# *Excm. Ajuntament de Sagunt*

**CERTIFICO QUE:**

## **7 PROPOSICIÓN APROBACIÓN DEFINITIVA DEL PAI Y ADJUDICACIÓN DE LA CONDICIÓN DE AGENTE URBANIZADOR DEL POLÍGONO NO NUMERADO 8 (PNN-8) DEL PGOU-92. EXPTE. 2/06-PL**

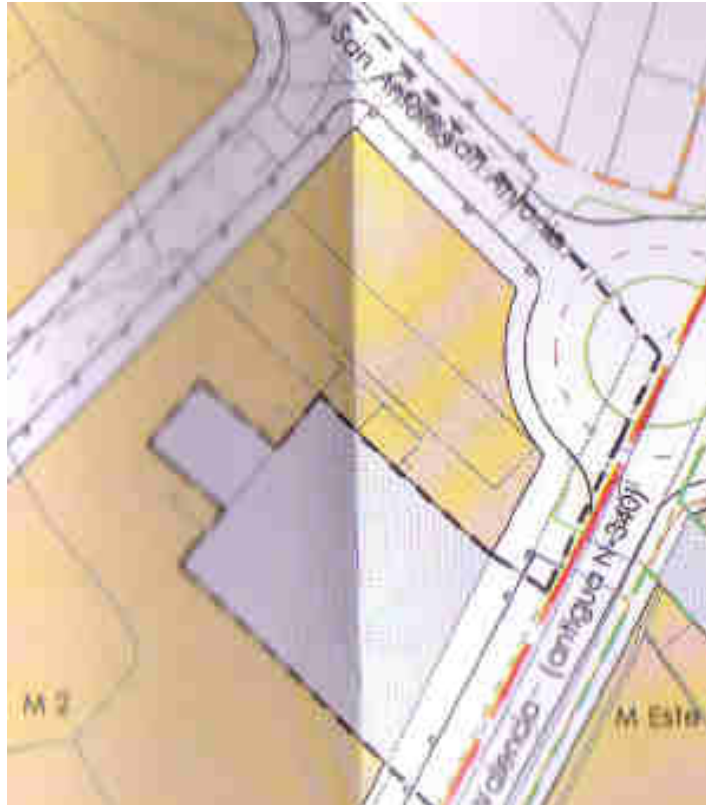
El plano de arriba describe la delimitación de la parcela del alegante, con referencia catastral 3853137. Gráficamente se reflejan incluso los elementos construidos existentes. En el siguiente se procede a la superposición de la ordenación prevista y en concreto el contraste con las alineaciones.

Una parte importante de lo que se describe como explanada de exposición y venta de vehículos se ve afectada de alineaciones, es incompatible, y debe ser eliminada para ejecutar el planeamiento que se aprueba. La afirmación de que su parcela tiene la condición de solar y que es suelo urbano consolidado por la urbanización es incorrecta. Dicha parcela no tiene todos sus frentes de fachada cedidos a la administración ni urbanizados, por lo que no reúne la condición de solar, en los términos del art. 6 de la antigua LRAU, y 11 de la actual LUV, tal y como se desprendería del contraste de los planos expuestos. Pero lo más importante a los efectos de adoptarse la correspondiente decisión por parte de esta Administración sobre la inclusión o exclusión de la parcela dentro del ámbito del PAI es que se concluye además que por sí sola la parcela del alegante nunca podría adquirir la condición de solar. Aun realizando todas las cesiones de suelo dotacional colindante de la que es propietario y urbanizándolas, no obtendría dicha condición de solar ya que necesita la cesión ( y urbanización) de parte de la aportación con referencia catastral 3853136, que no es propiedad del alegante, en todo el frente de fachada oeste, en el nuevo vial que se procede a crear, para poder adquirir la condición de solar. El art. 11 de la LUV ( al igual que el antiguo art. 6 de la LRAU) señala que deben estar abiertos al público y urbanizados todos los frentes de fachada de la parcela edificable.

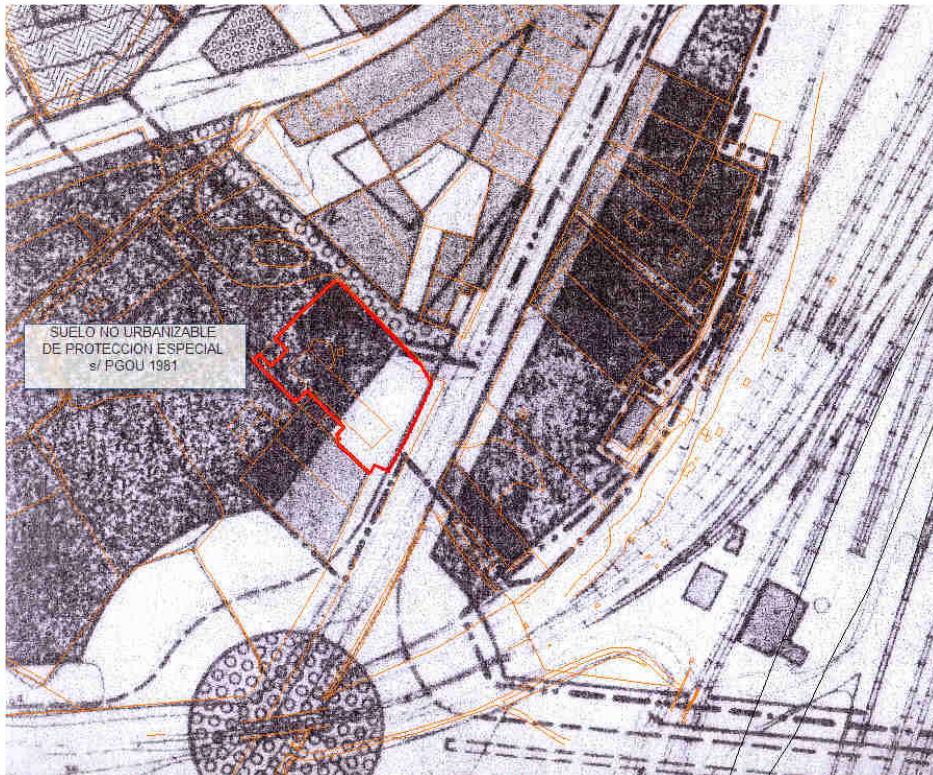
“De acuerdo con los datos obrantes en este Departamento, la parcela en cuestión fue calificada en los planes anteriores de la siguiente manera:

Se concluye de los extremos indicados por parte del arquitecto municipal que no se ha producido la patrimonialización invocada por el alegante y ello debido a que el alegante en ningún caso invoca una licencia de obras, inexistente. Las obras ejecutadas sin licencia en

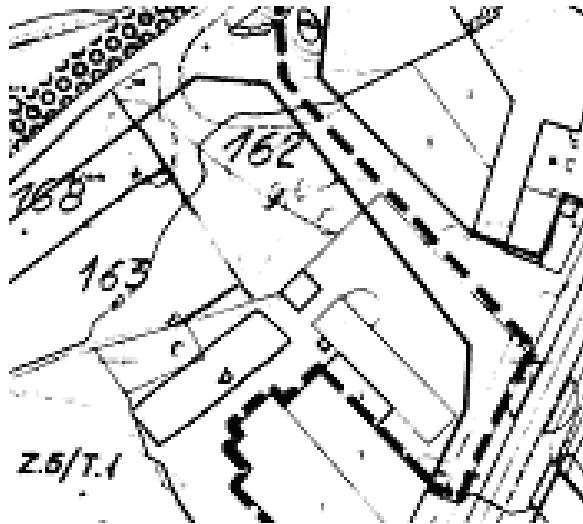
En el año 1992, entran en vigor las nuevas alineaciones, con las que estas instalaciones también son incompatibles en parte, tal y como se aprecia en el esquema siguiente:

A partir de ahí es preciso tener en cuenta que pese a estos datos, en todo caso a las construcciones del alegante se le va a considerar como consolidado en todos aquellos elementos que no interfieren con las obras de urbanización a ejecutar con la actuación a efectos de abono de cuotas de urbanización. Es decir, se le está reconociendo un cierto grado de derechos en virtud de las construcciones existentes pero la patrimonialización alegada no se puede invocar para pretender ser excluido de la actuación integrada.

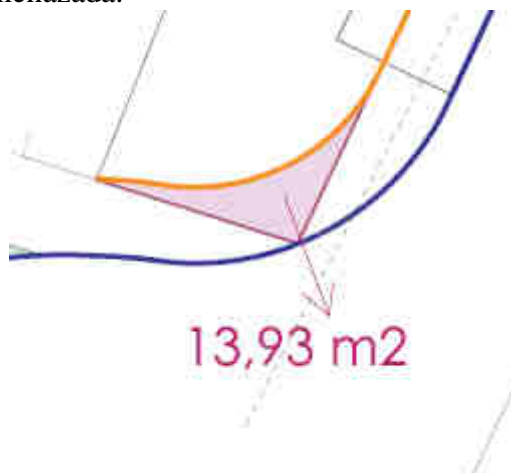
- La seguridad de los peatones se encuentra garantizada con una acera de ancho suficiente ( más de 2'5 metros).
- El problema de tratamiento coherente de la Avenida, que la nave al estar fuera de ordenación distorsiona, es un problema que es susceptible de ser resuelto por sí mismo por unos mecanismos articulados expresamente en la legislación urbanística. Dado el estado de la nave, su antigüedad, no es una solución que se vaya a demorar muy a largo plazo e incluso se podría señalar que el tratamiento del presente ámbito será una medida de incentivo a su actualización voluntaria y obligado ajuste a alineaciones.
- Ponderado esto con los costes económicos que en caso de intervención debe asumir la actuación ( justiprecio del suelo, indemnización por cese de actividad, pérdidas de alquiler, costes de reposición) que se consideran muy elevadas para el fin pretendido.

La implicación de la propiedad de los alegantes se circunscribirá a la afección de los 13'93 m<sup>2</sup> de la esquina de la parcela, conforme al siguiente esquema, y que son de inexcusable ocupación para permitir la continuidad de la acera y que la seguridad de los peatones no se vea amenazada.

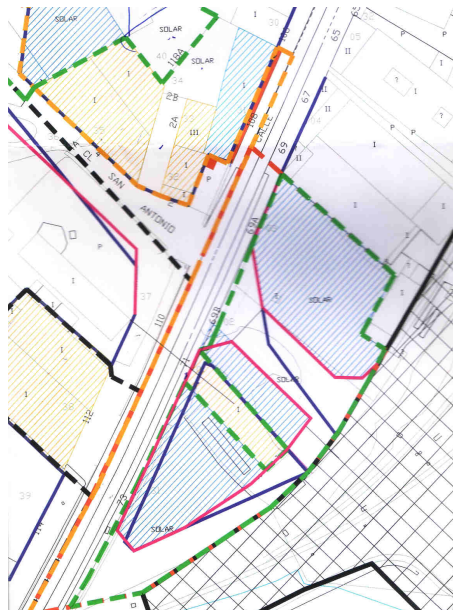
a) En lo referente a la rotonda del Camí de Llíria sus dimensiones son algo exageradas si la comparamos sin ir más lejos con la de la antigua travesía, máxime teniendo en cuenta que la calle de Llíria (y la de La Pau también lo será con toda seguridad) de dirección única:

Si además tenemos en cuenta el desnivel quizás se podría plantear una rotonda elíptica .

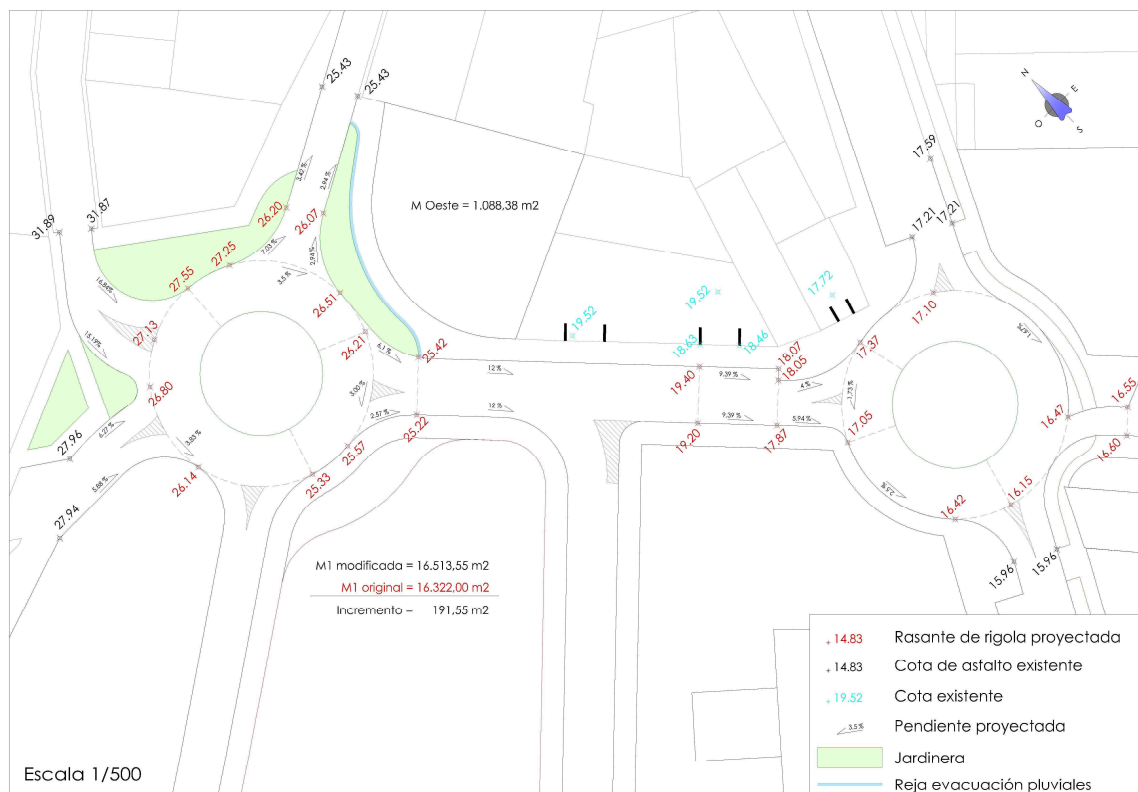
los problemas a tratar y por el contrario no atender adecuadamente otros. De esta forma se compagina las soluciones de cruce de tráfico y de rasantes adecuadas.

En relación con este último extremo, es preciso tener en cuenta que se han mantenido reuniones técnicas entre el aspirante y los servicios técnicos municipales que han determinado la presentación por el aspirante de la solución globalmente más aceptable para el tratamiento del espacio público entre las dos rotondas proyectadas y que atiende al siguiente esquema

El cual deberá recogerse como solución directriz en la documentación refundida de ordenación y de urbanización a presentar por el agente urbanizador, y sin perjuicio de los condicionantes que se le señalen en el informe técnico que se transcribe a continuación sobre dicho espacio público.

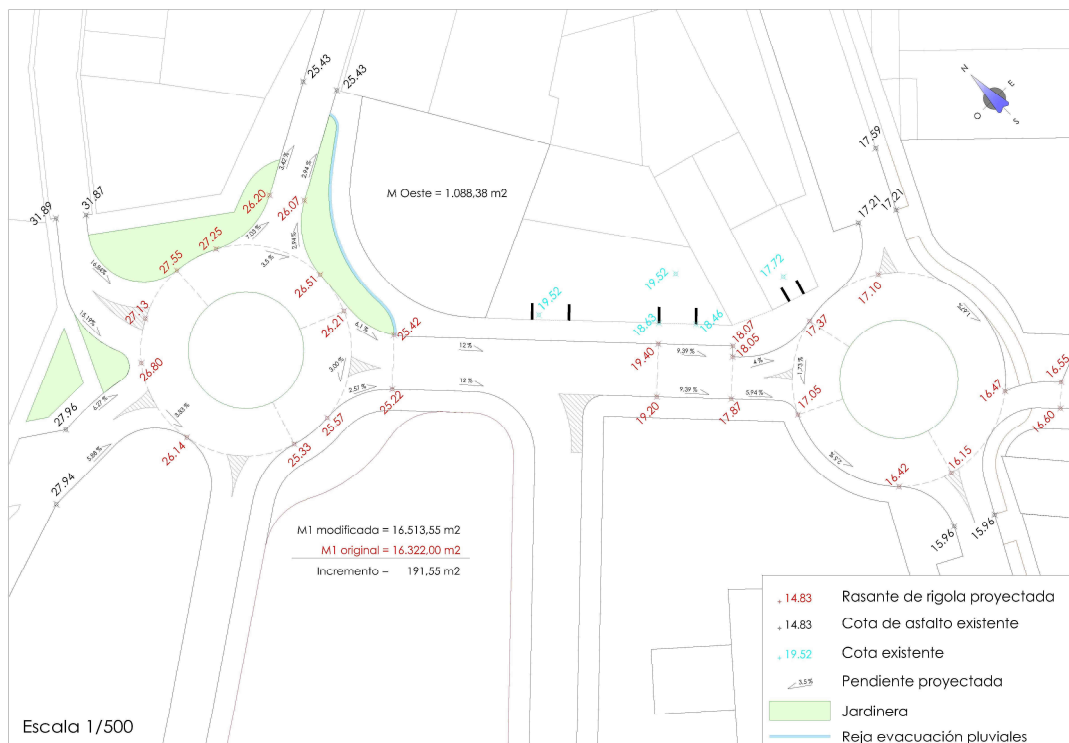
Así como la facilitada en fecha 11/11/2008 por el aspirante a Agente Urbanizador de detalle respecto a rotonda C/La Pau y rasantes de C/San Antonio y rotondas, y consistente en un único plano del que se inserta la siguiente imagen:

- Existen discrepancias entre la documentación proyecto y plano modificativo en cuanto posición, dimensión y obras de la rotonda en C/La Pau así como de rasantes en las determinaciones de ambas rotondas y la C/San Antonio, prevaleciendo ésta última sobre la anterior. Ello conlleva que se generen interferencias sobre el resto de obras documentadas que dicha adaptación conlleva y que, con la documentación de que se dispone no pueden apreciarse, a lo sumo intuirse. Es por ello que no podrá entenderse la aceptación de las obras descritas en dicho entorno modificado hasta apreciar las mismas con suficiente detalle y en la globalidad de la obra.

- Respecto a las rotondas:
  - El diseño de la rotonda en C/Pau, que plantea el mantenimiento de la cruz se ve afectado por la propuesta de 11/11/2008 por lo que debe replantear el mismo como rotonda no pisable ajardinada trasladando la cruz a la zona verde.
